Création d'un forage pour alimenter en eau  
une exploitation agricole et un poulailler

Projet : Irrigation à La Villeneuve-sous-  
Thury (60)

## **DEMANDE DE CREATION D'UN FORAGE D'IRRIGATION Dossier 60-2021-0100001269**

## COMPLEMENTS AU DEPOT DU DOSSIER LOI SUR L'EAU

**Figure 1 : Carte de l'aire d'alimentation estimée du projet de forage EARL Bertin**

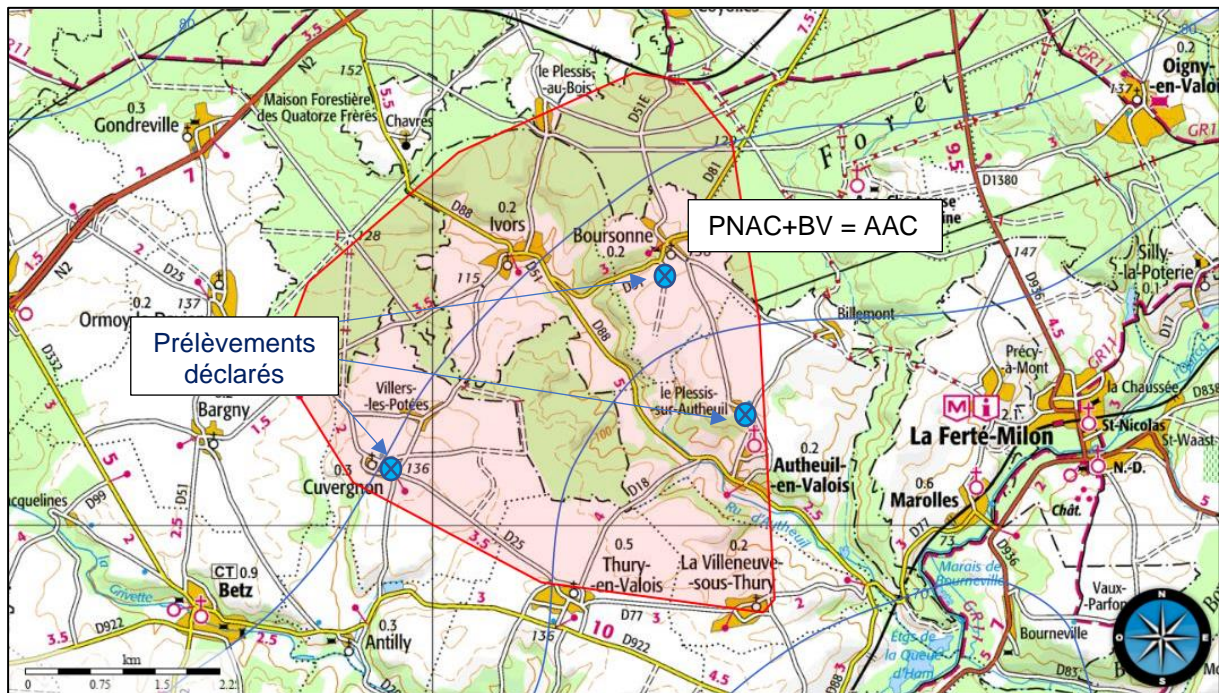
- **Point 1** : *La nappe des sables de Cuise qui sera captée par le projet fait l'objet de nombreux prélèvements, la création d'autres forages dans le secteur portant sur la même ressource dont les incidences doivent être étudiées. Il convient d'étudier les caractéristiques de cette nappe (comportement hydraulique, capacités de recharge). L'aquifère visé par le forage est sujet à une limite d'exploitation dans son ensemble. Le projet devra donc être considéré comme un prélèvement additionnel de la ressource en cumul avec les autres forages exploitant l'aquifère.*

En complément du paragraphe précédent, il est précisé qu'en fonction de la surface topographique (bassin versant) et la Portion de Nappe Alimentant le Captage (PNAC) il est possible d'approcher l'aire d'alimentation d'un prélèvement pour le forage envisagé de l'EARL.

La figure suivante se base sur l'aire la plus « critique » en considérant un niveau de nappe en basses eaux (carte piézométrique de 2013). Le sens d'écoulement Nord-ouest vers le Sud-est permet de définir l'enveloppe globale en combinant le bassin versant + la PNAC.

La surface de 37 km<sup>2</sup> figure sur la carte suivante.

La part de recharge (infiltration) est de 136,3 mm, ce qui représente à l'échelle de l'aire estimée de 37 km<sup>2</sup> un volume annuel mobilisable d'environ 5 043 100 m<sup>3</sup>.

L'exploitation désirée pour l'EARL Bertin La Villeneuve étant de 70 755 m<sup>3</sup>, elle représente 1,4% de ce volume infiltré.
